**Oggetto: Piano Regolatore del Porto di Trieste. Procedura VIA/VAS ex art. 6, c. 3-ter, D.Lg.s. 152/2006 e s.m.i.. Osservazioni**

In merito allo Studio Ambientale Integrato, relativo al Piano Regolatore del Porto di Trieste, predisposto dall'Autorità Portuale di Trieste ai fini della procedura VIA/VAS integrata di cui all'art. 3-ter del D.Lgs. 152/2006 e s.m.i., le scriventi associazioni formulano le seguenti osservazioni.

### 2.1.1. Sertubi e Ferriera

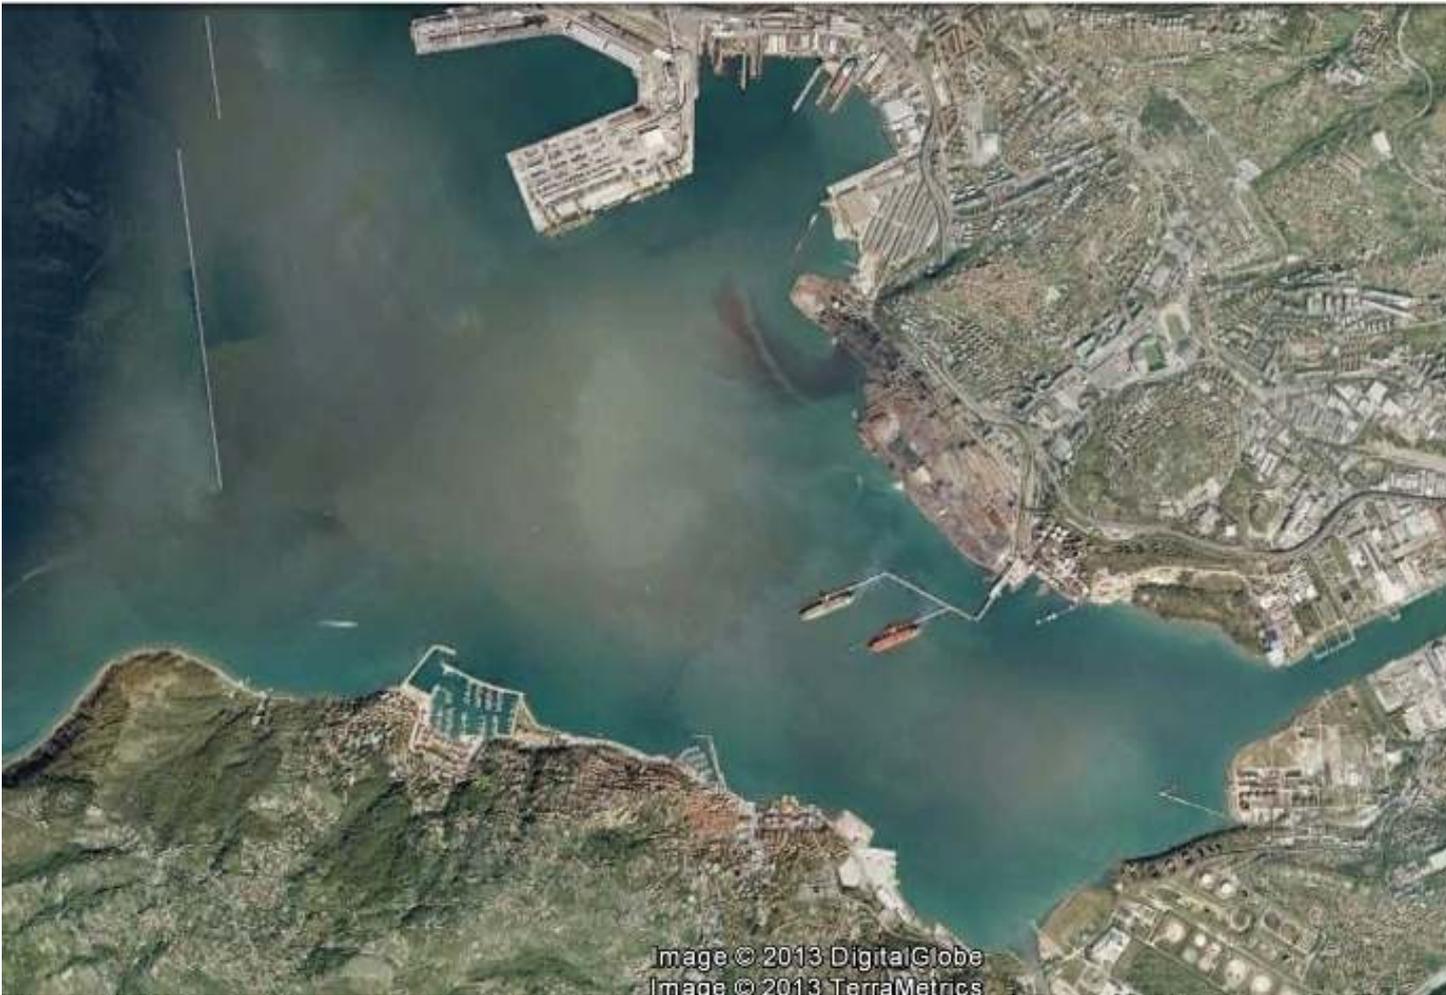
Le previsioni del Piano, relative alle attività industriali in ambito portuale, appaiono da un lato superate, dall'altro molto incomplete e superficiali. A proposito della Sertubi, infatti, si legge (cfr. pag. 40/302 del Quadro progettuale) che: *“L’Area Sertubi, in parte demaniali e in parte di proprietà, è un’industria siderurgica per la produzione di tubi in ghisa sferoidale, alimentata di ghisa liquida dalla Ferriera di Servola mediante apposito raccordo ferroviario (“carri siluro”).*

Si tratta, con tutta evidenza, di un paragrafo assolutamente fuorviante sulla realtà della situazione ambientale legata all’attività dello stabilimento siderurgico, situazione caratterizzata da emissioni estremamente rilevanti di sostanze inquinanti – altro che imbrattamento! – estremamente nocive per la salute pubblica (diossine, benzo(a)pirene, altri IPA, ecc.).

Emissioni che rappresentano la principale emergenza ambientale per l’ area triestina (cfr. in merito il *Rapporto sullo Stato dell’Ambiente 2012* di ARPA FVG), ma non esauriscono certo gli impatti sull’ambiente dovuti a tale impianto e rappresentati sia dagli scarichi di materiali inquinanti nel mare (v. immagine satellitare qui sotto, tratta da GoogleEarth)
